COMMISSION ROYALE DES MONUMENTS ET DES SITES
KONINKLIJKE COMMISSIE VOOR MONUMENTEN EN LANDSCHAPPEN

Objet : SAINT-GILLES / FOREST / ANDERLECHT – PAD « Midi » - Îlots situés de part et d'autre du faisceau ferré autour de la gare du Midi, entre la petite ceinture et la ligne de chemin de fer L 28 - Examen du projet de Plan d'aménagement directeur (PAD) et du rapport d'incidences environnementales

Avis de la CRMS

Image de synthèse du Pad Midi reprenant les nouveaux gabarits. Image tirée du dossier de présentation..

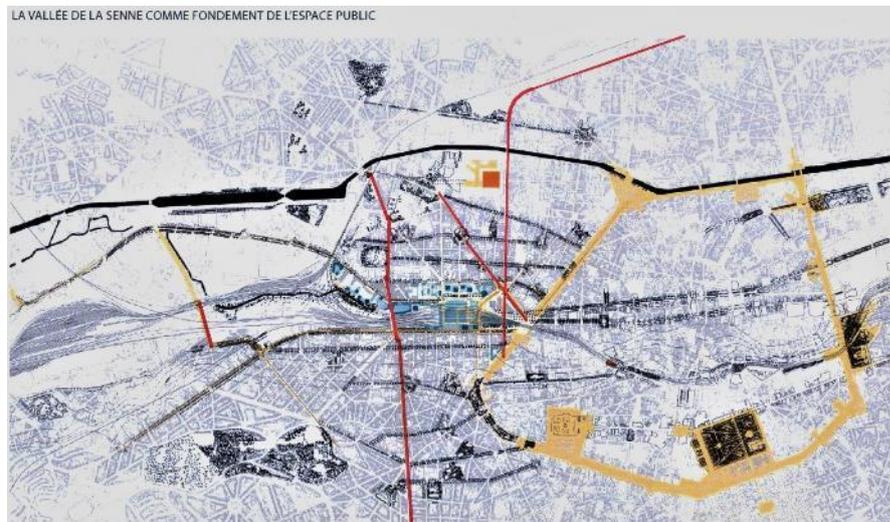
La CRMS souscrit bien entendu aux intentions formulées de renforcer la cohérence urbanistique et les qualités de vie de ce territoire qui compte parmi les zones les plus touchées par les effets de la spéculation immobilière en Région bruxelloise. Cependant, elle est très critique sur la manière de traduire ces objectifs dans le projet de PAD. Le quartier a déjà fortement été bouleversé par le passé et aujourd'hui encore, le PAD tel que proposé envisage de lui donner une nouvelle morphologie, par certaines options de *tabula rasa* et par la construction d'immeubles tours. Rappelons cependant que la tour héritière du projet Victor, devenu Move Hub, ne semble plus d'actualité : elle aurait selon le RIE fait visuellement concurrence avec la tour du Midi.

Selon la Commission, ce parti adopté ne résoudra pas la complexité urbanistique de ce morceau de ville. N'y a-t-il pas ici, au contraire, une occasion au cœur de l'actualité et des enjeux urbanistiques, de mettre en œuvre une stratégie alternative aux politiques de démolitions massives en faveur de la consolidation, de la transformation, de l'apaisement et de la recherche de cohésion de l'existant ?

Pour la CRMS, le projet de PAD « Midi » devrait donc, au contraire de ce qui est proposé, s'inscrire dans une logique plus « chirurgicale » de rénovation urbaine dont les fondements reposeraient sur la transformation, le couturage et la cohésion de l'existant plutôt que sur une logique de destructions/reconstructions, s'accompagnant en outre de nouvelles émergences aux gabarits démesurés.

À l'heure où le PAD « Loi » est remis en question à tous les niveaux institutionnels régionaux, la CRMS demande de réorienter également le PAD « Midi » vers un urbanisme d'avenir sans retomber dans le piège des principes urbanistiques ayant affecté le quartier « Midi » dans les années 2000. A cet égard, la CRMS renvoie à l'approche des architectes et urbanistes Frédéric Druot, Anne Lacaton, Jean-Philippe Vassal qui, en 2007 déjà, publiaient « *PLUS. Les grands ensembles de logements. Territoire d'exception* »¹. Cet ouvrage de référence appelle à un tournant dans l'architecture et l'urbanisme, dont la CRMS est convaincue. La crise du Covid-19, plus récente, aura, elle aussi, sans aucun doute contribué

Document issu du dossier et annoté par la CRMS : de droite à gauche, en rouge, les axes est-ouest formés par la rue de l'Argonne et ses prolongements, la rue de Fiennes prolongeant Jamar et Waterloo / Verhaegen / Vétérinaires.

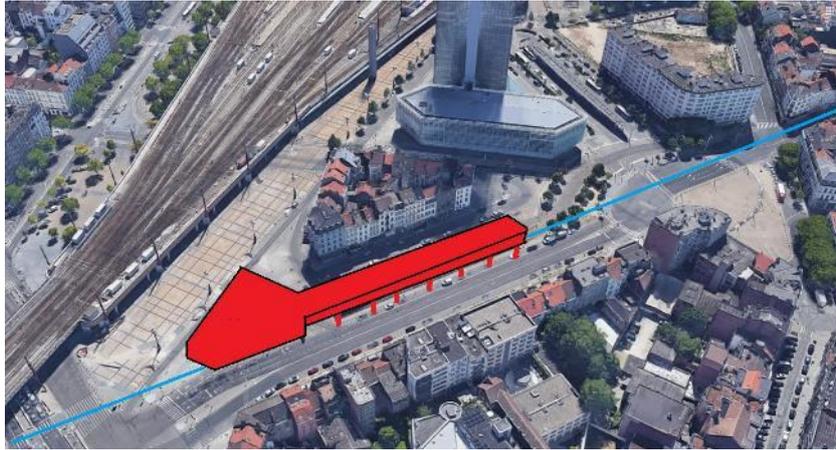
En privilégiant la lecture paysagère « Senne », le projet semble nier la structure urbaine développée à partir du XIXe siècle selon les axes est-ouest. Plutôt qu'un simple quadrillage d'îlots, le quartier Midi formait ainsi le nœud stratégique d'axes importants le reliant aux nouveaux faubourgs. La CRMS insiste sur l'importance de retrouver ce principe et d'exploiter les axes est-ouest pour recoudre le quartier Midi au tissu urbain environnant, tant sur le plan fonctionnel qu'en termes de perspectives urbaines.
